Uniti Per La Salute

OGGETTO: Emergenza gas – Incremento della capacità di rigassificazione.

Progetto SNAM di ricollocazione nell'Alto Tirreno della FSRU Golar Tundra e del nuovo collegamento alla rete nazionale di trasporto del Gas Naturale. Avviso pubblico di avvio del procedimento unico ai sensi art. 5 del D.L. 50/2022 e dell'art. 46 del D.L. 159/2007.

In relazione all'oggetto la scrivente UNITI PER LA SALUTE ODV formula le seguenti osservazioni

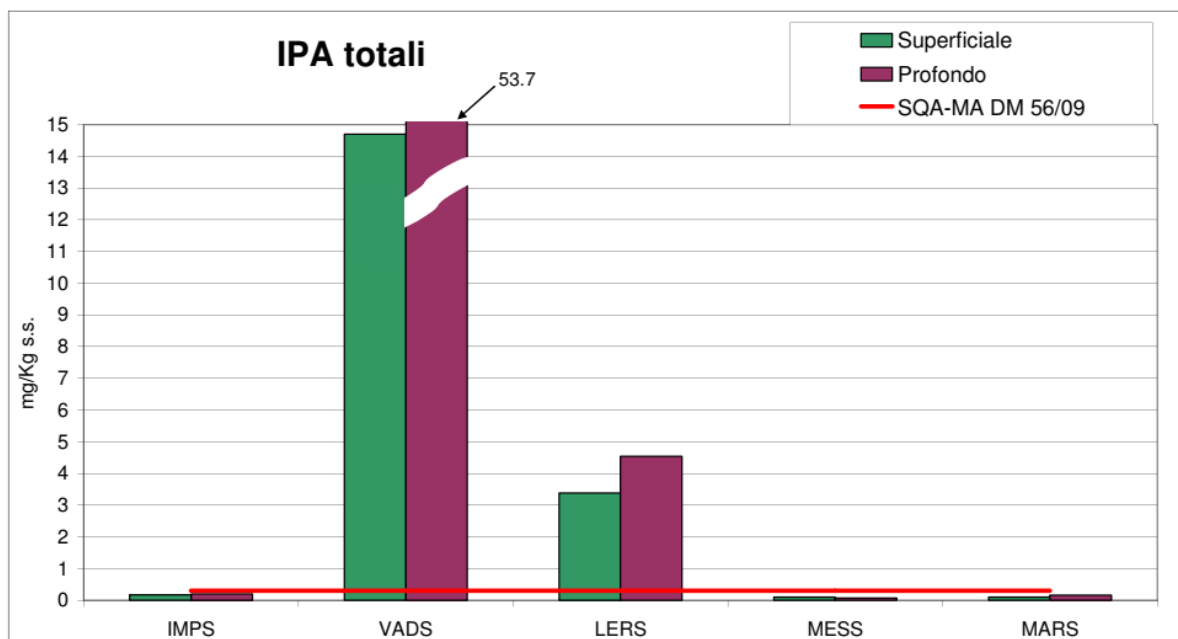
Il microtunnel previsto nel progetto partendo dalla terraferma giungerebbe alla struttura sottomarina denominata PLEM: questa struttura verrebbe realizzata sul fondale marino a circa 700 metri dalla costa e **evidentemente andrebbe a interferire (anche con significativi rimescolamenti) con i sedimenti marini in presenza di valori notevolissimi di molti inquinanti (solo a titolo di esempio gli IPA-idrocarburi policiclici aromatici-circa 100 volte superiori al limite di SQA - MA DM 56/09)** riportati nel documento ufficiale ARPAL Programma di monitoraggio per il controllo dell'ambiente marino costiero ligure. Periodo di controllo: Agosto 2008 - Luglio 2009. pubblicato nel 2010 [Link https://ambientepub.regione.liguria.it/SiraQualMare/script/PubArchivioStudi.asp](https://ambientepub.regione.liguria.it/SiraQualMare/script/PubArchivioStudi.asp)

Questo aspetto molto importante non risulta considerato (vedasi il grafico esemplificativo seguente tratto dall'allegato 2)

Figura 5.3: Perimetrazione Rischio di Incidente Rilevante Azienda Sarpom S.r.l.

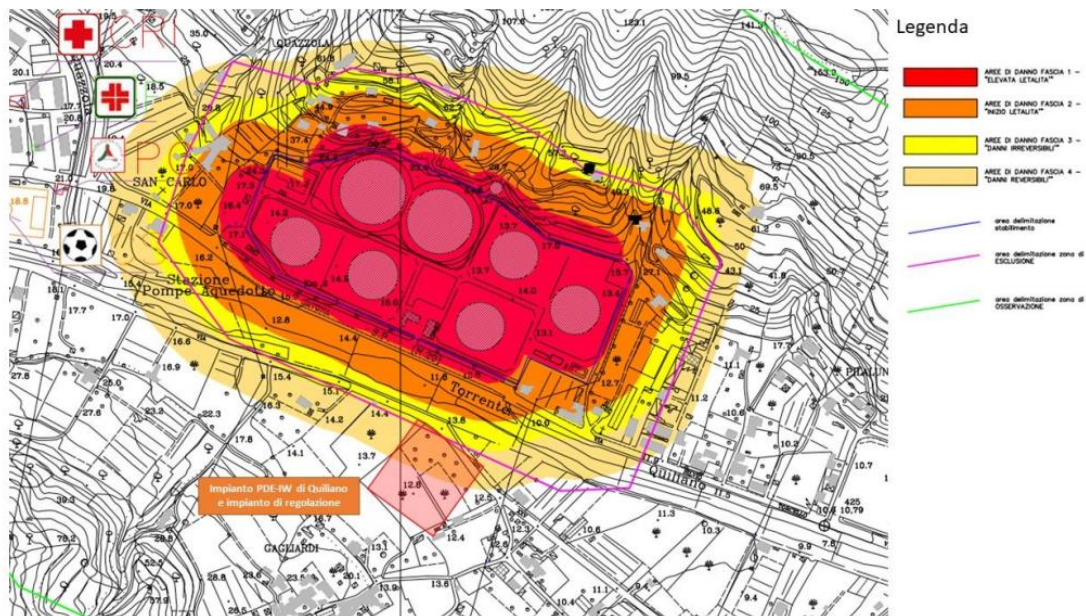
Considerazione: In un contesto così complesso, come evidenziato, con una previsione di strutture estremamente vicine costituite dal Deposito petrolifero SARPOM a rischio di incidente rilevante (soggetto al D.Lgs. 105/2015) e l'impianto PDE con gas naturale ad alta pressione, tra 75 bar e 100 bar, risulta indispensabile una attenta e approfondita verifica delle possibili interazioni, considerando non solo gli effetti dei potenziali scenari incidentali di SARPOM verso il PDE ma anche, all'inverso, i rischi di rilasci accidentali di gas naturale che possono avere origine nel PDE. La valutazione dei rischi da sorgenti PDE e degli effetti sull'area circostante è fondamentale anche ai fini della sicurezza della viabilità compresa tra PDE e SARPOM.
